## Werkverslag 3 voor project: Koning Ridderdijk 44 | 8434 Westende (BE)

Nummer: 952RTW-3

Datum: 18 september 2020 09:30

Verslaggever: Thijs Verhelst in opdracht voor nv architectenatelier Vyvey & Partners, architect

Opvullen openingen

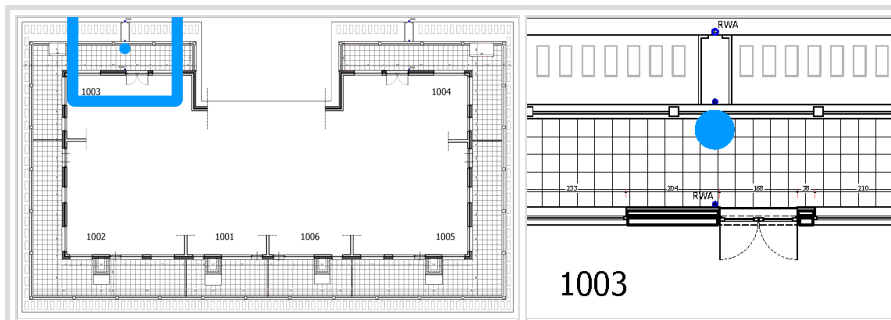
ARCH vraagt om de openingen tussen gevel / buitenschrijnwerk tijdelijk op te spuiten om eventuele infiltraties uit te sluiten.

### 3.8 Aanzet Schouw

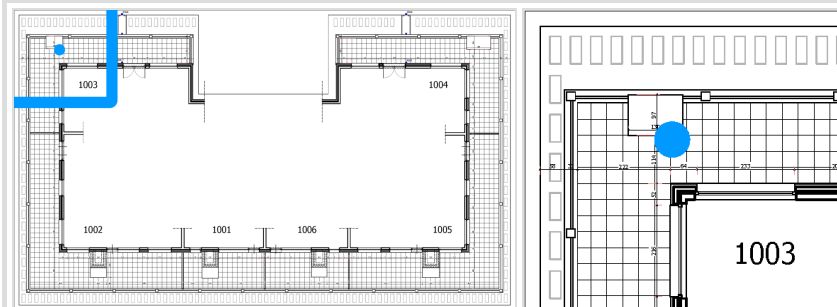
Opening onder schouw wordt ondermetst.

In kader van de crepi (5 à 6 cm tegen de schouw) wijst de ARCH er op dat de deksteen met voldoende oversteek dient geplaatst te worden t.o.v. het afgewerkte vlak.

**3.9 Bepaling Afvoer-RWA**  
**Positie 1**

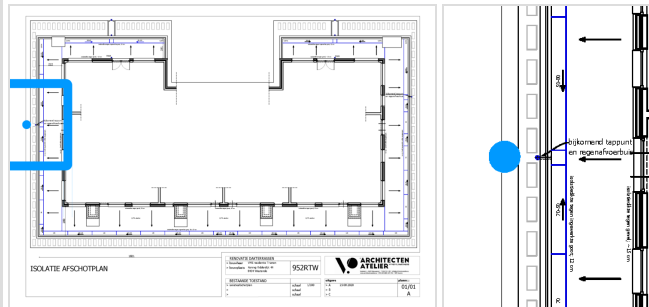
Exacte positie wordt, in kader van de aansluiting van farys, op de volgende werfvergadering gemarkeerd.

**3.10 Bepaling Afvoer-RWA**  
**Positie 2**

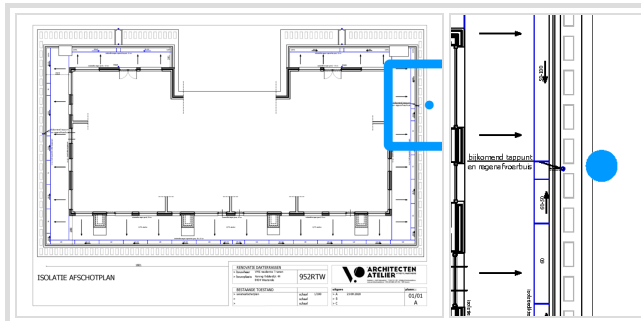
Exacte positie wordt, in kader van de aansluiting van farys, op de volgende werfvergadering gemarkeerd.
